USK26010266

## Hrefnugata 9 – vegna byggingarleyfis

Á embættisafgreiðslufundi skipulagsfulltrúa 2 júní 2026 lagt fram erindi frá afgreiðslufundi byggingarfulltrúa frá 19. maí 2026 þar sem sótt er um leyfi til að hækka þak, byggja tvo kvisti og svalir, innrétta svefnherbergi og baðherbergi í risi og breyta innra skipulagi á 2. hæð, einnig er gerð grein fyrir áður gerðum breytingum sem felast í að innra skipulagi hefur verið breytt í kjallara og á 1. hæð, innréttað íbúðarherbergi í hluta bílskúrs og byggð köld geymsla í garði einbýlishúss á lóð nr. 9 við Hrefnugötu.

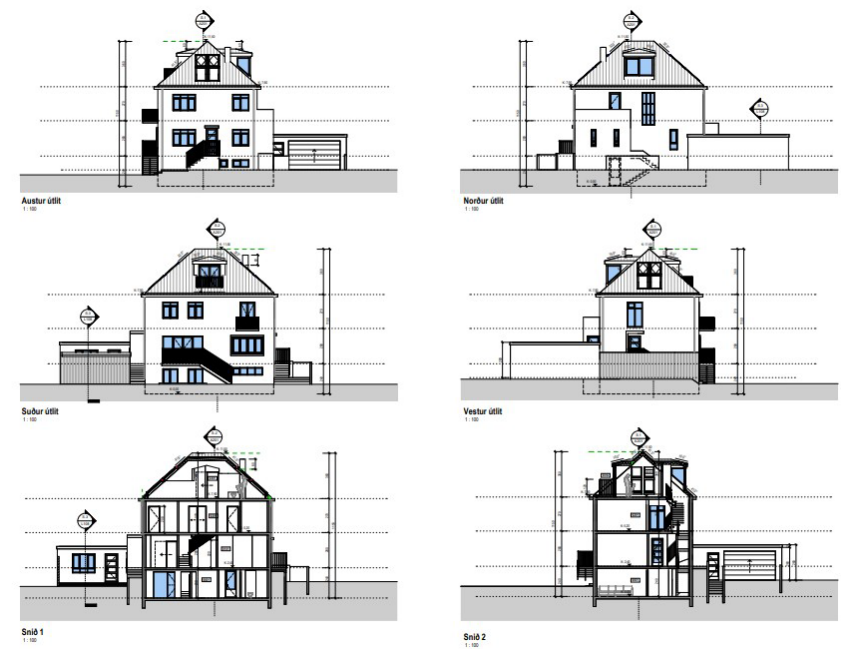
Í skilmálaeiningum segir að „kvistir eru heimilaðir enda falli þeir að viðkomandi húsi hvað varðar byggingarstíl, stærð, form og efni. Samanlögð breidd kvista skal ekki vera meiri en 1/2 af miðlínu þaks. Gluggar í þakfleti eru heimilaðir.“ Fallist er á rök hönnuðar um að mæliskvarði, hlutföll kvista og inndráttur sé að mestu í samræmi við „Leiðbeiningar hverfisSKIPULAGS: Þakbreytingar“. Skipulagsfulltrúi gerir þó eftirfarandi athugasemdir:

- a. Málsetja þarf breidd þakglugga og kvista, auk miðlínu þaks.
- b. Þótt það standi ekki í skilmálum fer skipulagsfulltrúi fram á að samanlögð breidd þakglugga sé ekki meiri en helmingur miðlínu þaks, enda yfirgnæfa þeir þakflötinn sem stendur í aðaluppdráttum.

- c. Ábótavant er að kvistir „falli að viðkomandi húsi hvað varðar byggingarstíl, stærð, form og efni“:
  - a. Valmaþak yfir gluggum er óheppileg lausn. Best færi á að hafa annað hvort mænispak með sama halla og þakið, eins og sýnt er í skýringarmyndum hverfisSKIPULAGS (bls. 9, mynd 10) eða einhalla þak (bls. 8, mynd 8.) Góð fyrirmynd er hækkun að Kjartansgötu 8 eftir Ingimund Sveinsson og kvistirnir á austur og norðurhlið. Ekki er horft til suðurhliðarinnar í þeim efnum.

- b. Hliðarglerjun á kvisti sem veit að norðri er óheppileg nálgun sem dregur úr fúnkiseiginleikum hússins. Sömuleiðis eru hliðarveggir kvists sem veit í suður óþarflega þykkir, þarna þarf einungis að vera einfaldur þakumbúnaður.

Gerðar eru skipulagslegar athugasemdir við erindið þar sem hönnun kvista, þakglugga og þaksvala er ekki í samræmi við svipmót og yfirbragð byggðarinnar og byggingarstíl hússins sbr. umsögn.
